Model yılı 2007 ve üstü olan BMW 135i, 335i, 535i, 640, 740i için WPS3025 soğutucu madde pompası montaj bilgisi

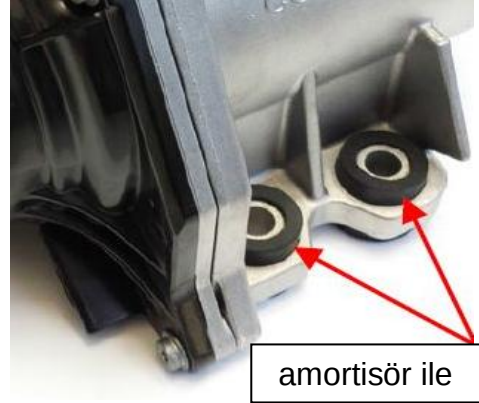
Sökülen elektrikli soğutucu madde pompasının 3 vidalama noktasında duruma göre önceden montaj edilmiş sessiz manşonlar bulunmaktadır (res. 1). Bu manşonlar yeni WPS3025 soğutucu madde pompasında mevcut değildir. Eski sabitleme vidaları uygun değildir.

Araç üreticisi, soğutucu madde pompasının yeni modelini sessiz manşon (res. 2) kullanmadan üretmiştir.

Sökülen alüminyum vidalar (M8x36) tekrar kullanılamaz; bunların yerine daha kısa çelik vidalar (M8x26) kullanılmalıdır. Bunun için lütfen ayrı olarak temin edilen MS50 montaj setini kullanın (res. 3).
